Bomen Effect Analyse 7 bomen

Boogstraat Heesch

Bomen Effect Analyse

Status rapport:	Concept 27 mei 2021
Opdrachtgever:	T.a.v. dhr. E. Hanegraaf Boogstraat Heesch
Mijn referentie:	2021092
Opdrachtnemer:	Vermeulen Boomadvies R. Vermeulen Schaijkseweg 7 5411 RL Zeeland 06-11360602 www.vermeulenboomadvies.nl KVK nr: 67238963 BTW nr: NL001838843B44

Bijlage 1. Boomnummers

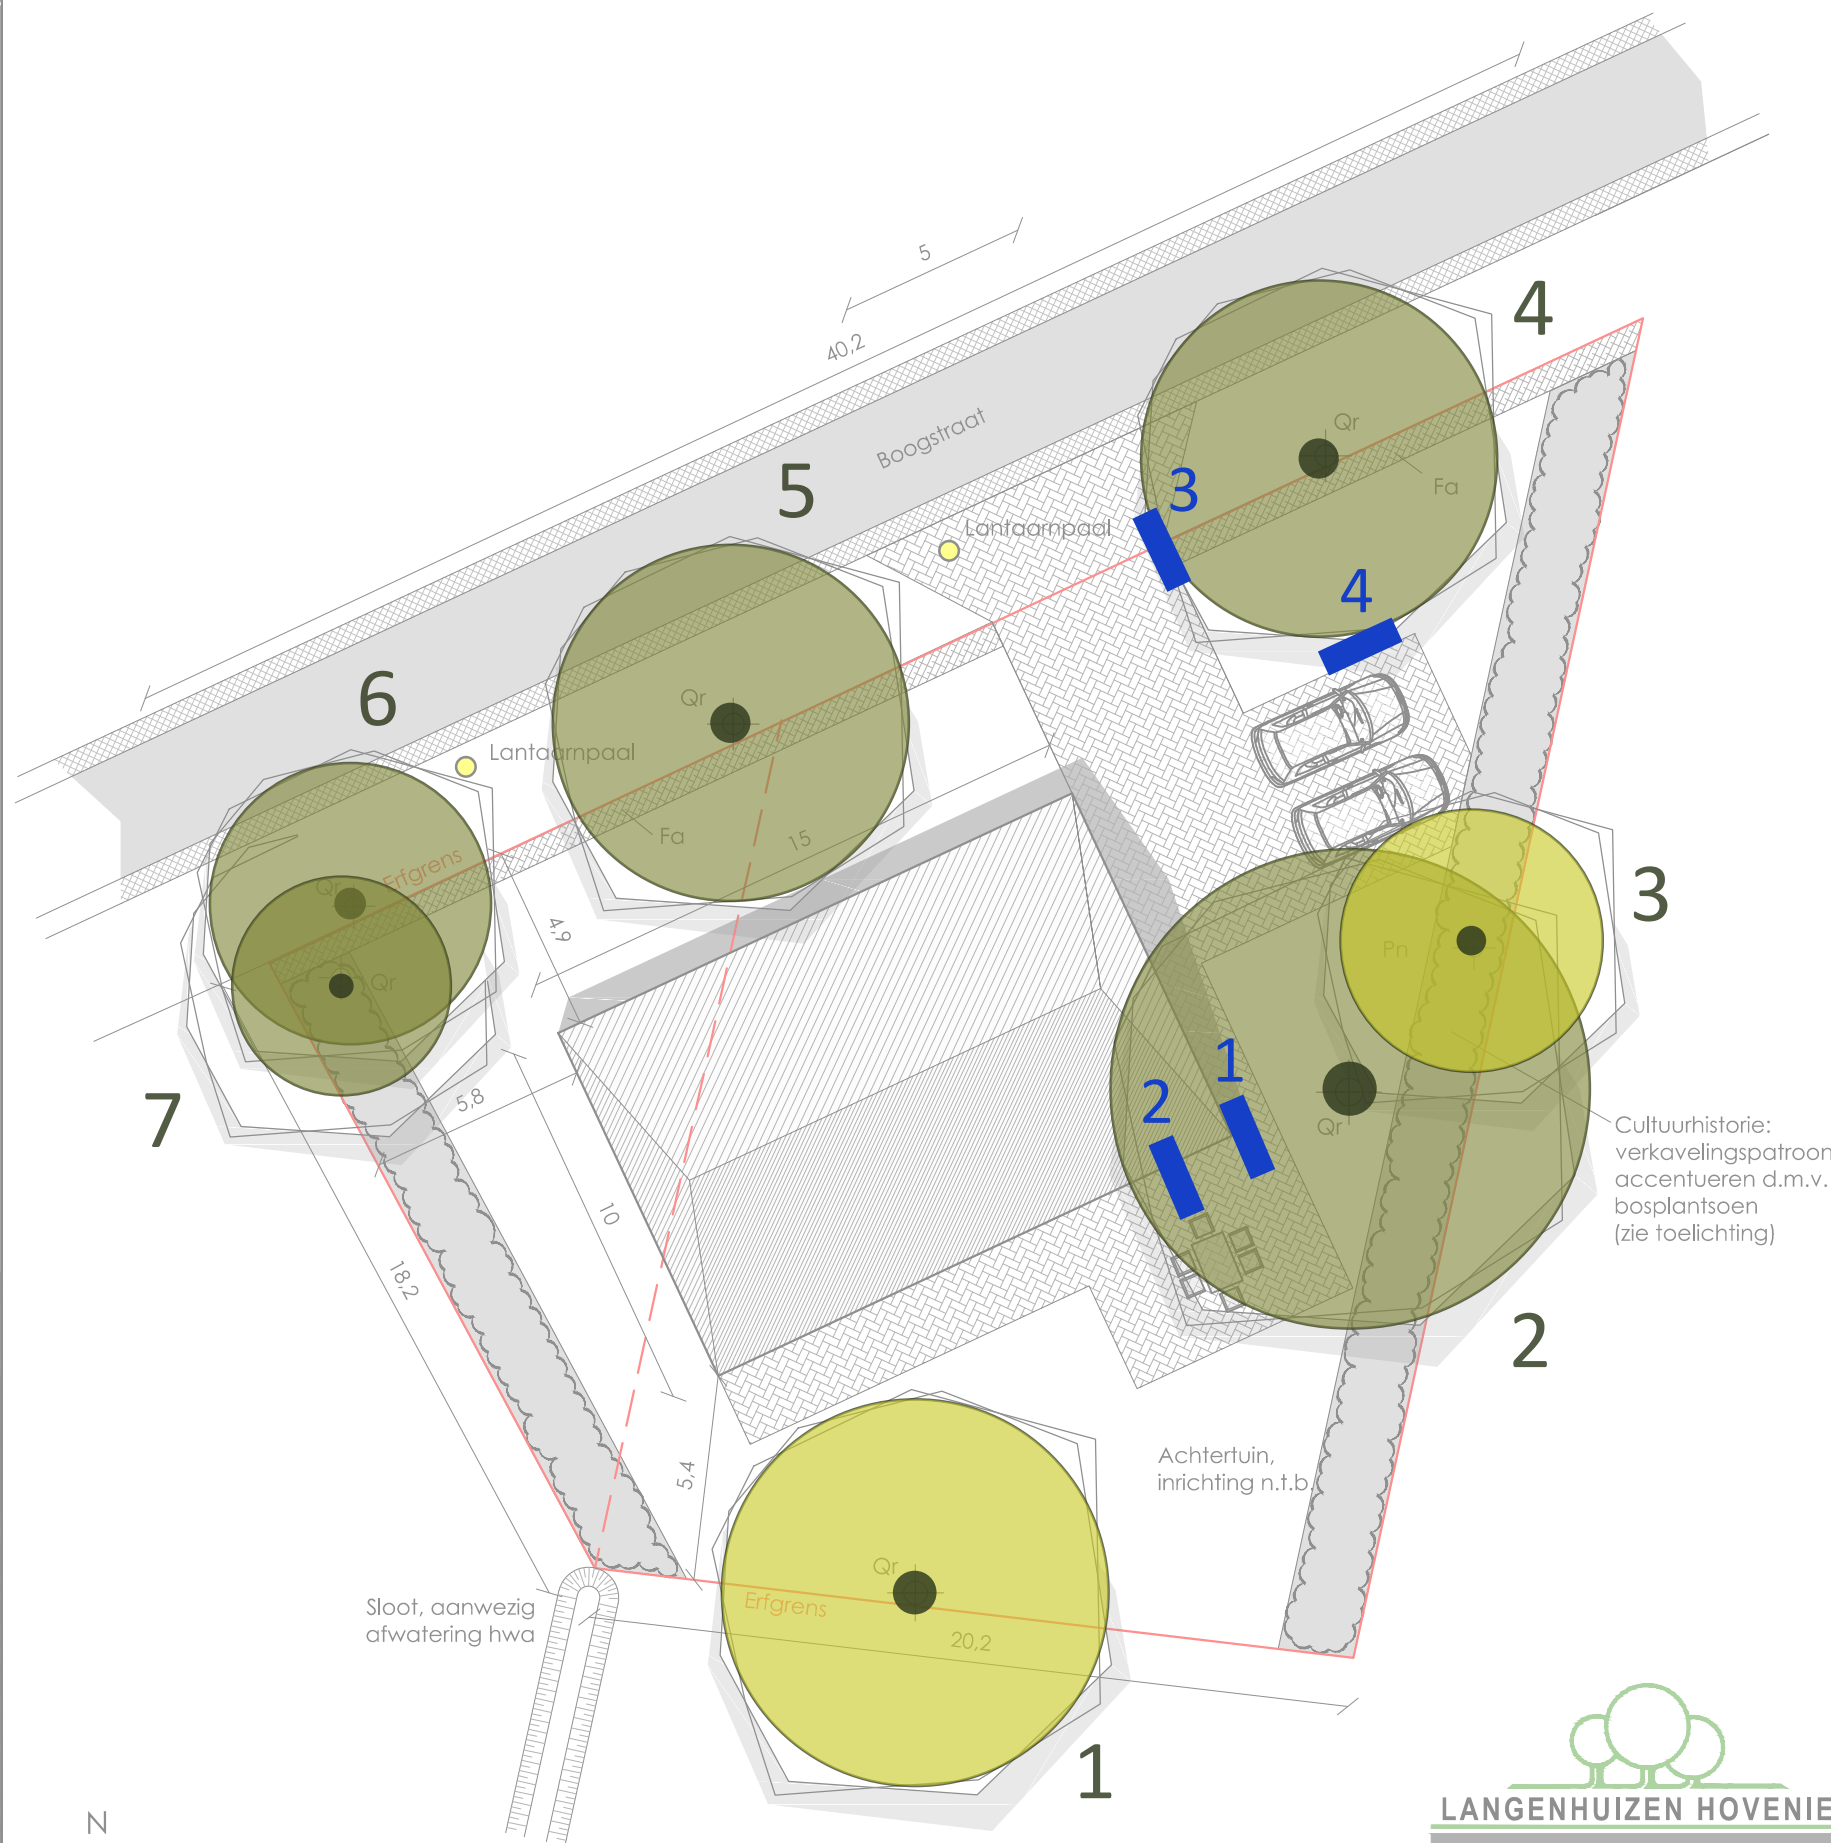
De hoek van de nieuwe woning komt op circa 3 meter uit de stam van de boom. Voor de fundering zal tenminste tot 75 cm beneden maaiveld worden gegraven, inclusief benodigde werkruimte van 0,5 meter naar de stam toe.

Graafwerkzaamheden op deze afstand resulteren in een percentage wortelverlies van > 20 %. Dit percentage is onacceptabel en heeft een structurele conditievermindering tot gevolg.

De inrit en parkeerplaatsen nabij boom 4 komen op circa 5 meter uit de stam van de boom. Graafwerkzaamheden op deze afstand resulteren in een percentage wortelverlies van 15 %. Dit percentage is acceptabel en heeft een lichte tijdelijke conditievermindering tot gevolg.

Wanneer de ontgraving plaats kan vinden vanaf 5 meter uit de stamvoet van de boom resulteert dit in een acceptabel percentage wortelverlies van < 15 %.

Bijlage 3. Aanbevelingen schematisch

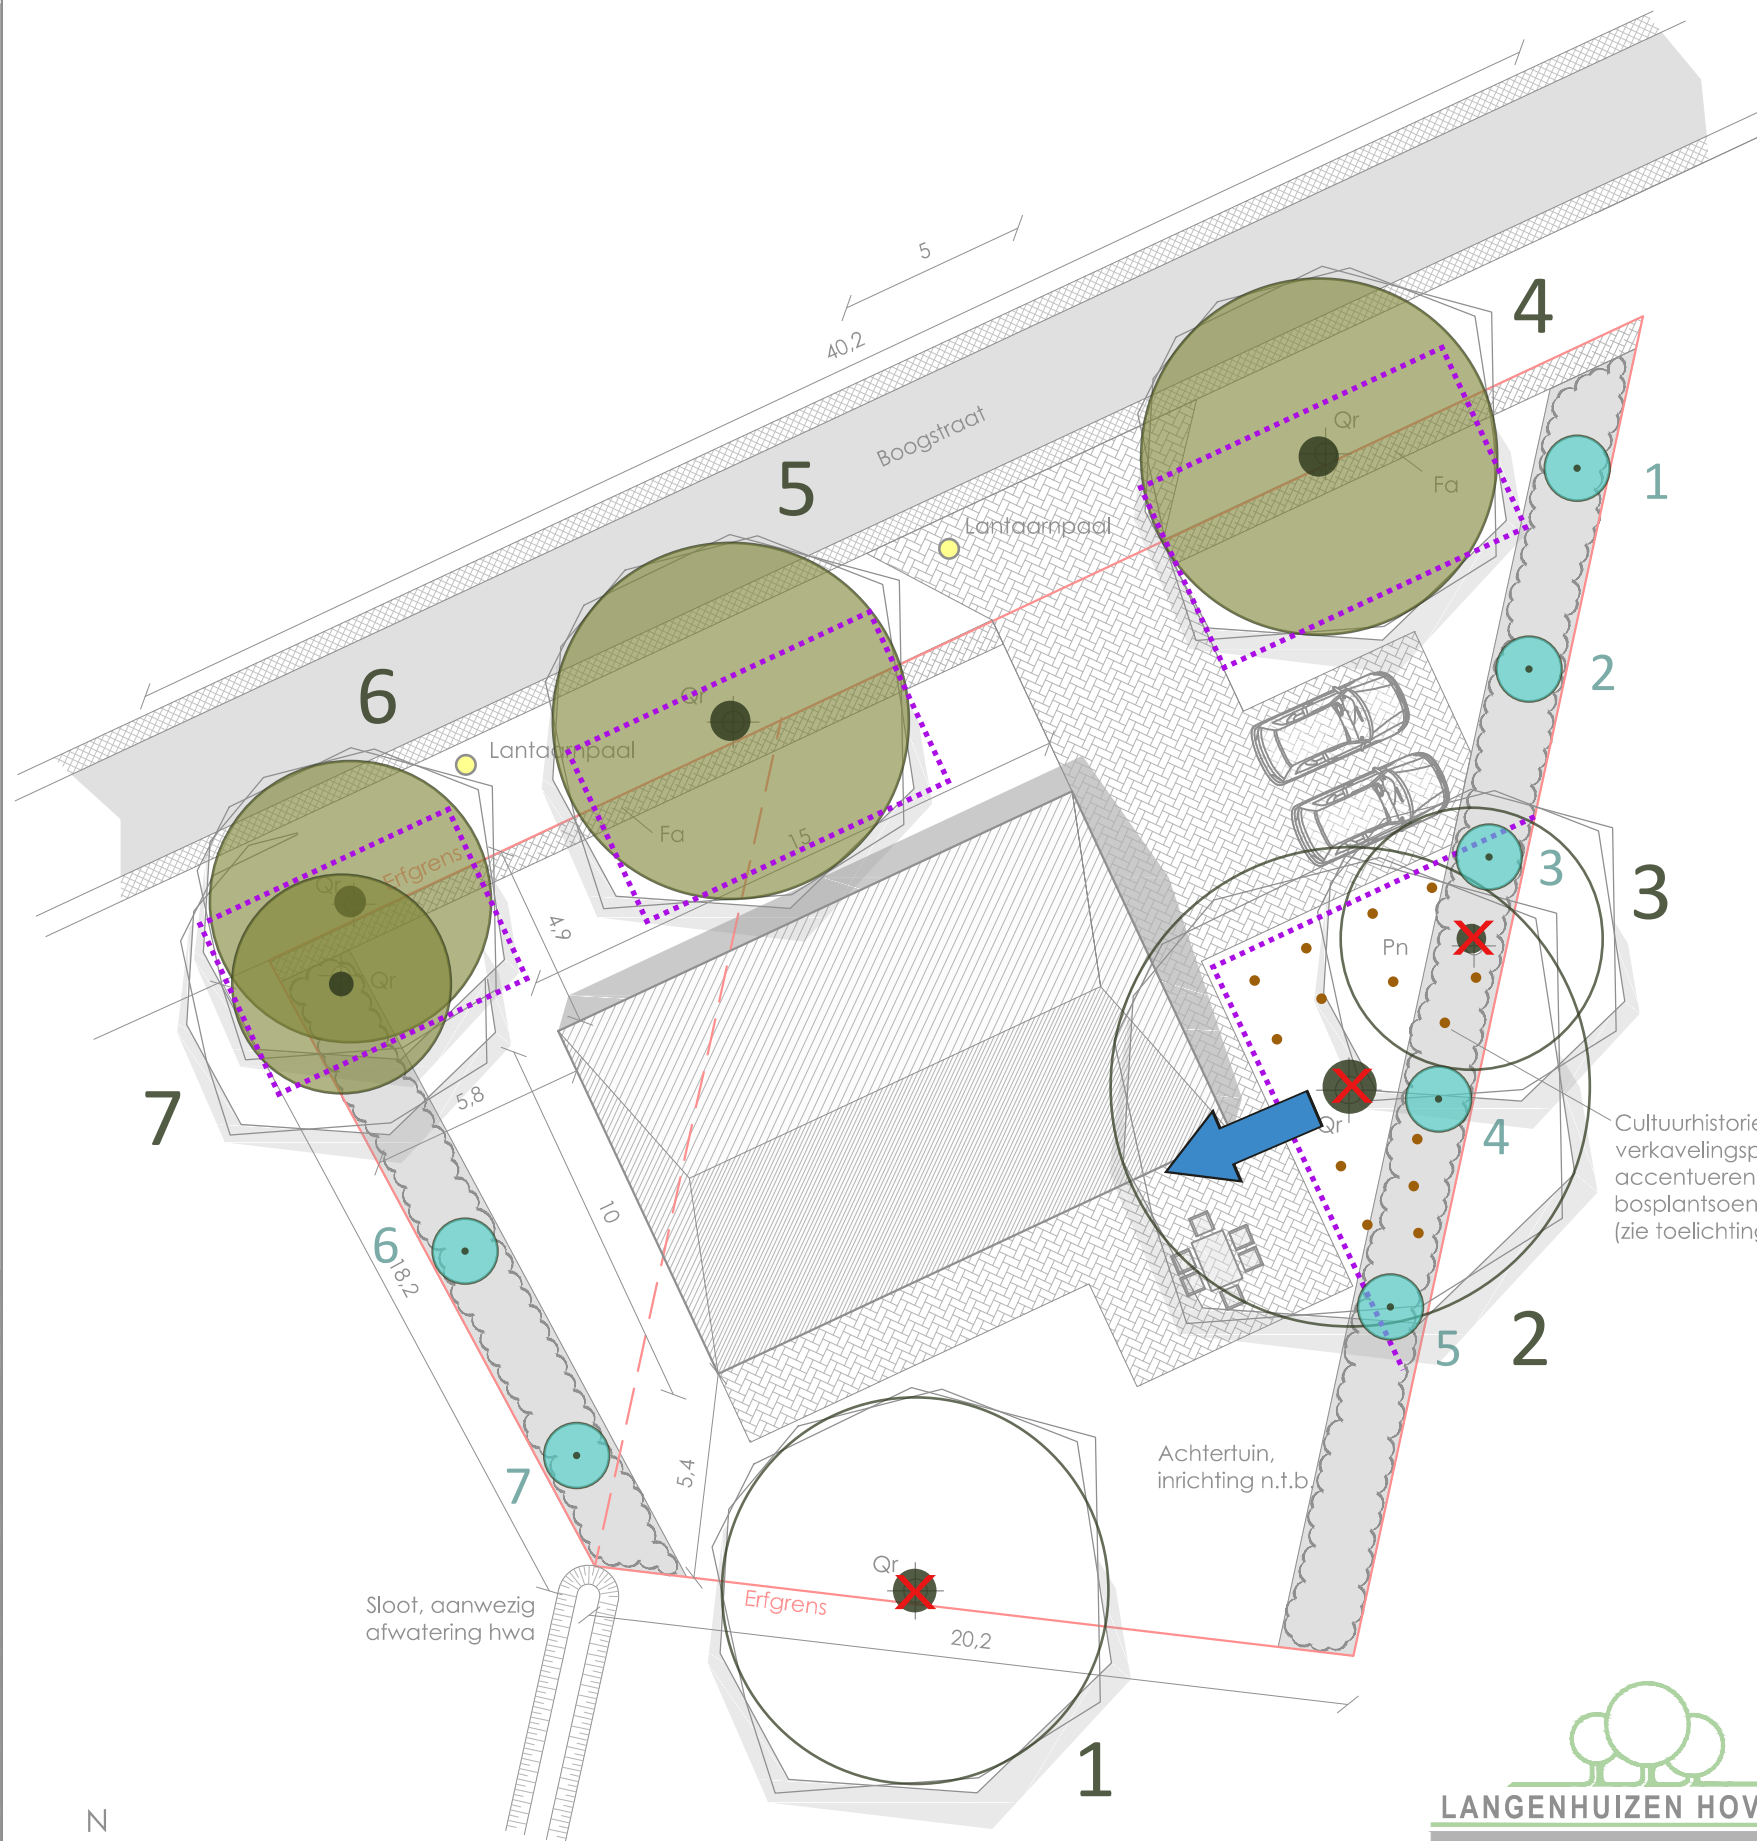
Behoud boom 2, verplaatsen woning en verharding tot min. 5 m uit hart stam

Groeipijlers bij behoud boom 2

Kap bomen 1-3 = herplant 1, 2, 6

Kap boom 2 = herplant 3, 4, 5, 7

Daarvoor dient ten minste de afstand van de verharding op 5 meter uit het hart van boom 2 te worden gesitueerd.

Ter compensatie van enig wortelverlies, wordt geadviseerd 15 groeipijlers binnen de kroonprojectie te boren tot 1,75 meter diep en te vullen met compost/bomengrond.

In verband met de kap van de bomen 1 en 3 wordt geadviseerd 3 nieuwe bomen te planten, zie schematische weergave in *bijlage 3*.

Indien ook boom 2 wordt gekapt, wordt geadviseerd 4 nieuwe bomen te planten, zie schematische weergave in *bijlage 3*.
